**Avis de la mission régionale d'autorité environnementale
sur le projet de parc photovoltaïque « *Blaye-les-Mines 2* » à
BLAYE LES MINES (81)**

N°Saisine : 2023-011381

N°MRAe : 2023APO36

Avis émis le 1^{er} mars 2023

Figure 4: Carte de localisation des points de vues choisis pour illustrer les impacts à l'échelle immédiate (extrait de l'étude d'impact)

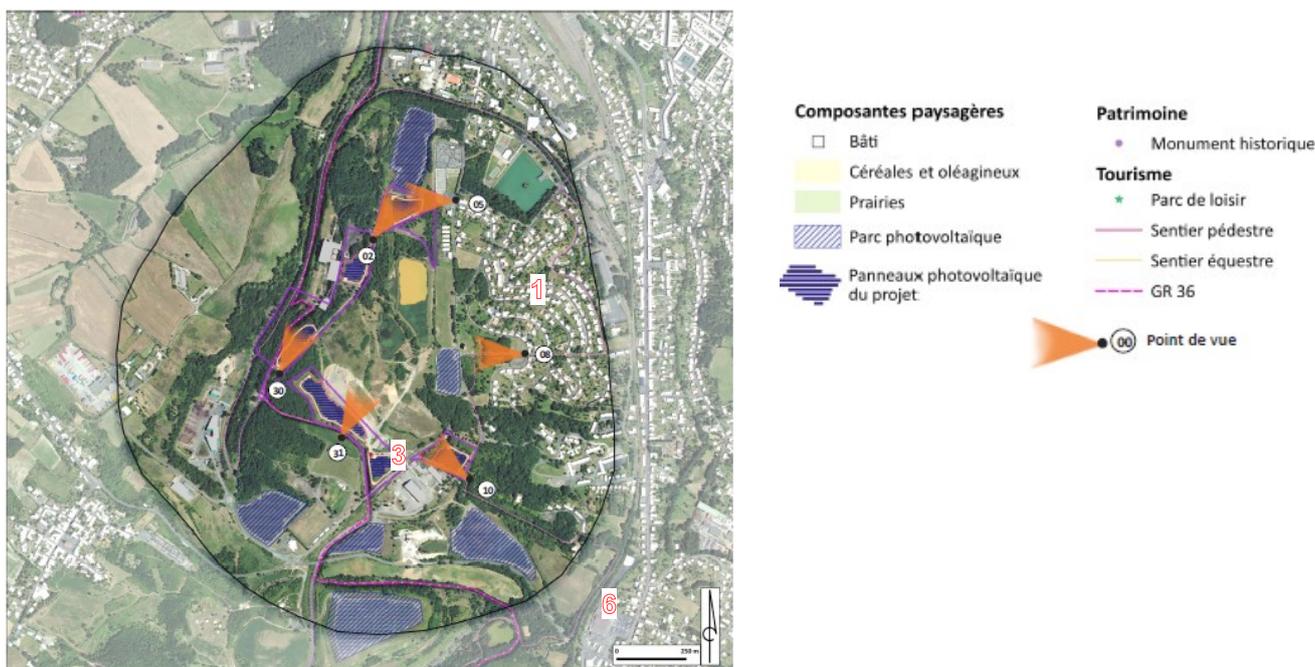
Des prises de vue sont également apportées sur les différentes composantes au sein même du site d'étude, traversé par des sentiers de randonnées notamment « Terres d'ombre et de lumière » ainsi que le GR 36. L'ancien lavoir à charbon reste un repère sur la lisière ouest et les parcs photovoltaïques existants sont visibles de ces chemins.

Les impacts paysagers du projet restent forts par rapport au GR 36 (prises de vue 30 et 31 de la figure ci-dessous) et modérés par rapport au sentier de randonnée (prise de vue 10). Des plantations de haies arbustives d'essences locales devant les clôtures d'une épaisseur d'au minimum deux mètres de large sont proposées au niveau des visibilités du GR 36. Cependant aucune mesure n'est apportée pour limiter les impacts paysagers par rapport à l'îlot 6 (prise de vue 10) en enjeu modéré. De plus, la MRAe considère qu'une largeur de deux mètres ne semble pas suffisante pour créer un masque visuel important. Le photomontage au niveau de l'îlot 3 proche du GR 36 démontre le peu d'efficacité de la mesure.

La MRAe recommande de compléter les mesures d'intégration paysagère en terme qualitatif et de limiter l'impact paysager de l'îlot 6.
